滁州经开区永阳路标准化厂房及宿舍 等配套设施工程改造三期工程

招标工程量清单

滁州经开区永阳路标准化厂房及宿舍等配套设施工程改造三期工程工程量清单编制说明

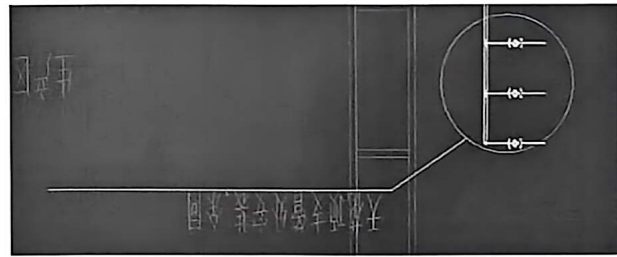
- 4. 屋面工艺设备及管路平面图接入各机房具体到机房什么位置，管连接机房设备是否需考虑阀门，如需考虑，请提供阀门的规格材质及类型。

答复：原一期、二期已经做好预留，不需增加阀门，只需要做管道连接，图纸管道位置为接入位置。

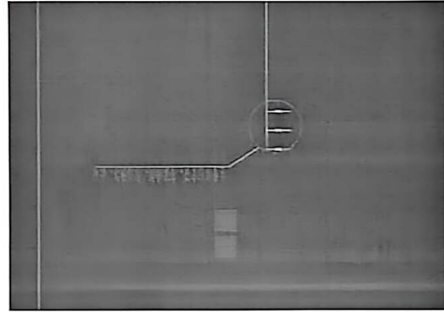
- 6. 真空负压管道平面图红色框内是什么构件？连接支管规格及安装高度是多少？

答复：球阀，从主管接出支管，安装阀门即可，阀门外的管道由保洁公司后续二次配工程自行安装。

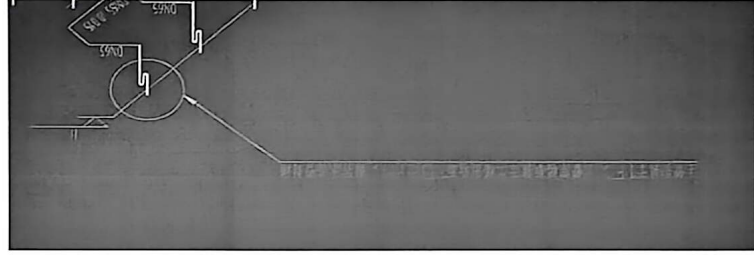
7、二层车间排水管道平面图支管图纸标注的标高，是水平管的标高，还是立管的标高？

答复：平面管安装于1F 天花板，立管穿楼板接至二楼出地面 15cm 即可。支管接至二楼三根主管道每根仅一处接至二楼，其余不需接入。

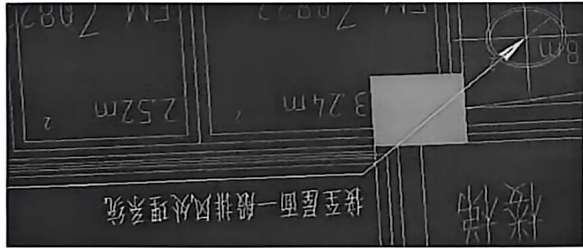
8、二层车间工艺排水管道平面图“接至屋面一般排风处理系统”、“接至屋面有机排风处理系统”，屋面

未设计工艺排水管道，从屋面哪接入不明确。

答复：接至二楼管井处，在1楼排至屋面的管道上开孔，接入管道。

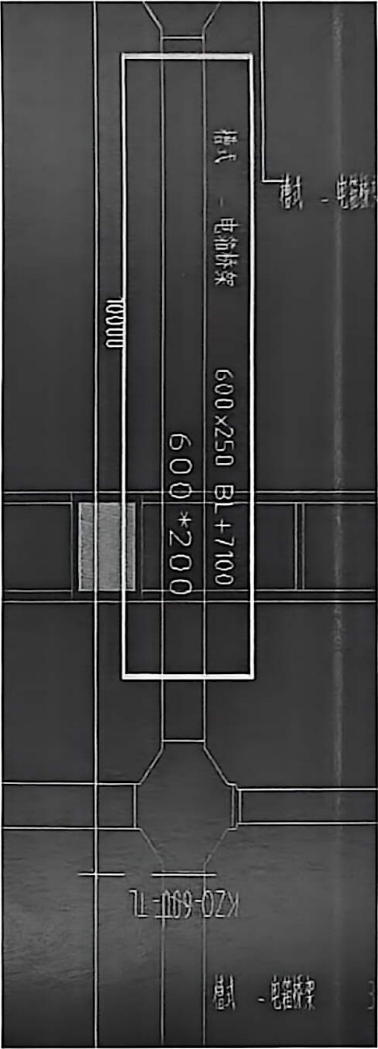
16、二层喷淋系统，管道主材按 50% 重复利用，原系统全部拆除。
